PARC EOLIEN DES GRENOUILLETTES

COMMUNE DE BOUZONVILLE-AUX-BOIS ET LAAS (45)

Volet 1bis : REPONSE A LA DEMANDE DE COMPLEMENT DU 6 FEVRIER 2026

SAS PARC EOLIEN
DES GRENOUILLETTES

Figure 1 : Plan d'ensemble des 4 éoliennes : Source : analyse des impacts du projet modifié (Compléments Volet 2) p.37

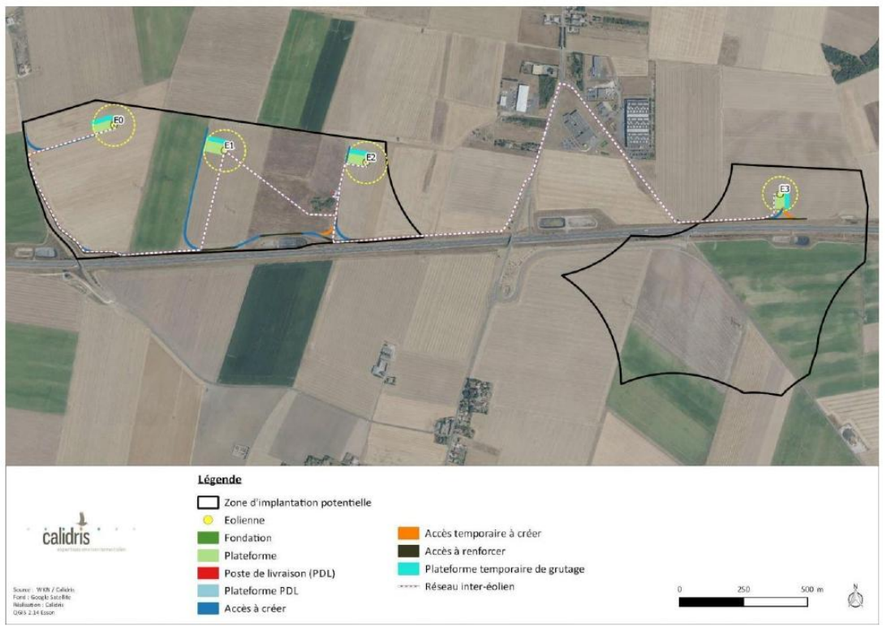
Points	Thème du dossier et/ou référence réglementaire	Complément demandé compte tenu du caractère incomplet du dossier	Prise en compte par le pétitionnaire, référence du § et page du dossier mis à jour
1	Étude Eaux pluviales	Étayer pourquoi le dossier ne relève pas de la rubrique 2.1.5.0 IOTA, notamment en précisant le caractère temporaire ou déjà existant de certaines installations et voies d'accès. Le cas échéant, si la surface susceptible d'avoir un impact sur les eaux pluviales ou de ruissellement dépasse 1 hectare, cette rubrique devra être traitée.

Par ailleurs, les surfaces rendues imperméables ne sont pas regroupées en un point unique mais réparties de manière diffuse sur le site. Les fondations présentent des superficies limitées (environ 150 m² par éolienne) et sont espacées les unes des autres de plusieurs centaines de mètres (entre 400 et 500 m entre E0, E1, et E2, et 1,6 km entre E2 et E3), ce qui empêche toute concentration significative des écoulements.

Dans le dossier complété déposé en décembre 2025, à la page 76, il est indiqué que la surface imperméabilisée était « de l'ordre de 2 518 m² » inférieur aux seuils de la rubrique 2.1.5.0.

La surface imperméabilisée prise en compte correspond à la superficie des fondations pour chaque éolienne et des postes de livraison :

- Initialement : 6 éoliennes : 6 x 616 m², soit 3 696 m² : 0,36 ha < au seuil de 1 ha
- Proposition à 4 éoliennes : 4 x 616 m² soit 2 464m² + 54 m² (PDL) = 2 518 m² Soit : 0,25 ha < au seuil de 1 ha

Le total des surfaces imperméables reste inférieur au seuil de 1 ha, le projet n'est donc pas soumis à déclaration loi sur l'eau pour la rubrique 2.1.5.0.
